**AVIS RELATIF À LA PROTECTION
CONTRE LES EVENTUELS EFFETS NOCIFS ET NUISANCES
PROVOQUÉS PAR LES RAYONNEMENTS NON IONISANTS
GÉNÉRÉS PAR DES ANTENNES ÉMETTRICES STATIONNAIRES**

Commune : SOIGNIES - Exploitant : TELENET GROUP

Référence exploitant : HT1877A

Rapport n° 661 / 2024

Figure 1 : Vue en plan des lieux de séjour et des points de contrôle

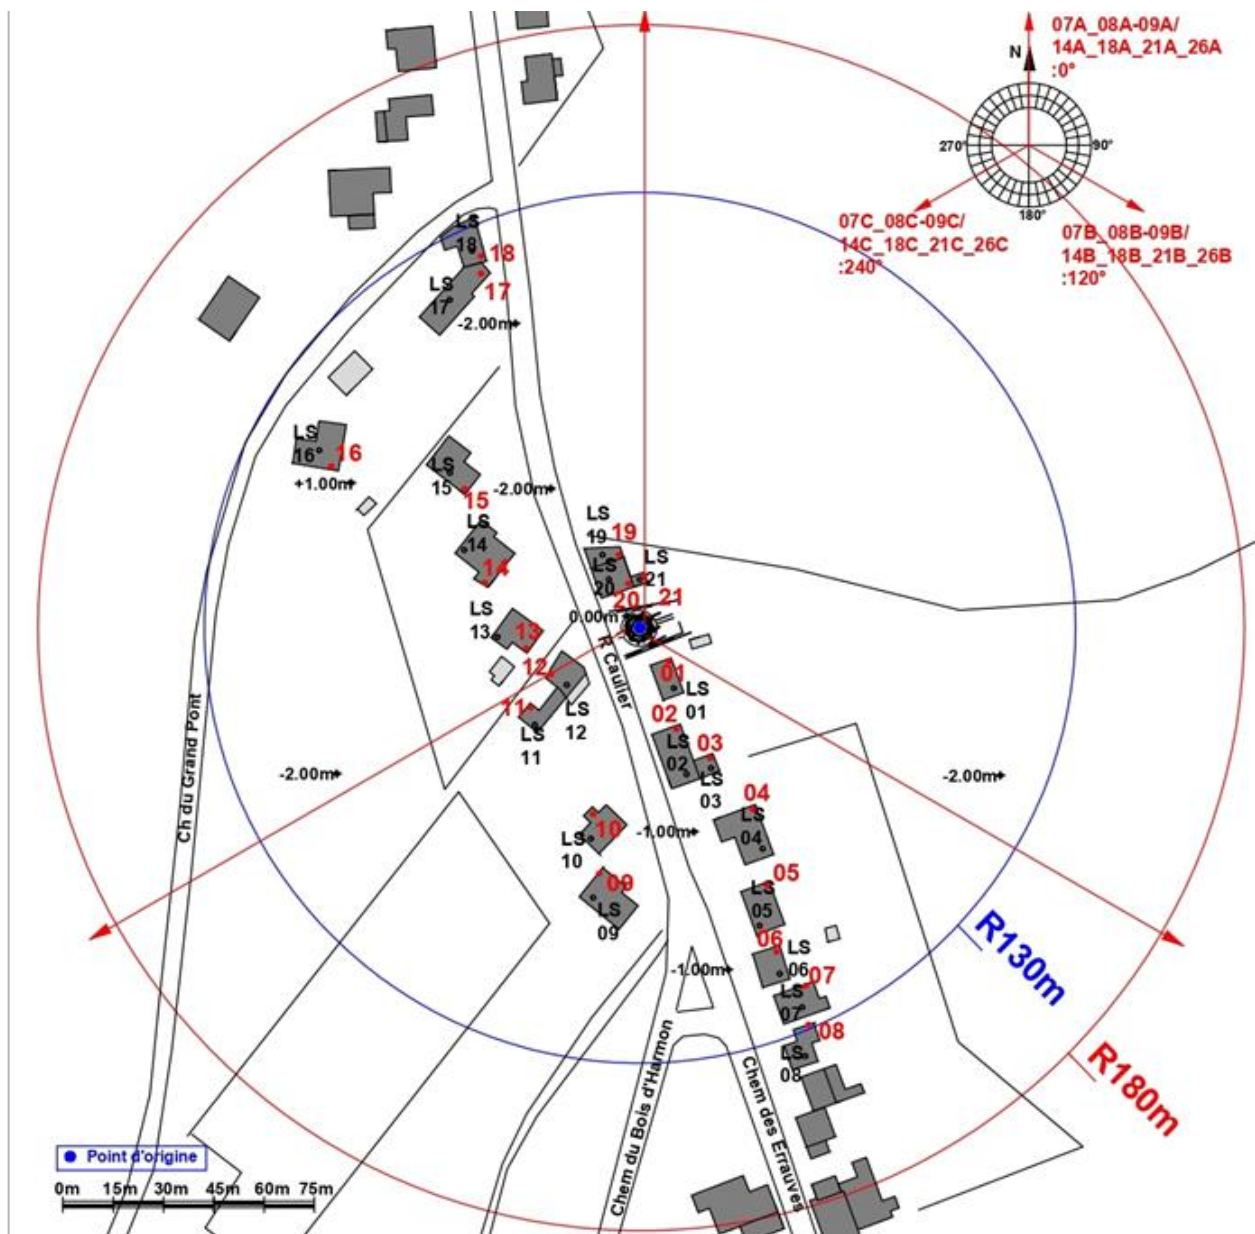
- le numéro du point de contrôle repris sur un des plans de la figure 1;
- le numéro du LS dans lequel se trouve le point de contrôle de la 1^{ère} colonne ;
- l'atténuation d'obstacle prise en compte pour le calcul de l'indice d'exposition dans le LS ;
- le résultat du calcul de l'indice d'exposition.

En ce qui concerne les antennes de l'installation mentionnées dans le tableau 1, la distance maximale à laquelle la limite pourrait être atteinte, à l'extérieur, est égale à 128,6 m. S'il n'y a pas de LS à une distance inférieure, les antennes respectent forcément la limite d'immission.

Dans le cas des LS situés à l'intérieur des bâtiments, une atténuation d'obstacle est prise en compte et il en résulte que la distance maximale à laquelle la limite pourrait être atteinte se réduit à 91,1 m.
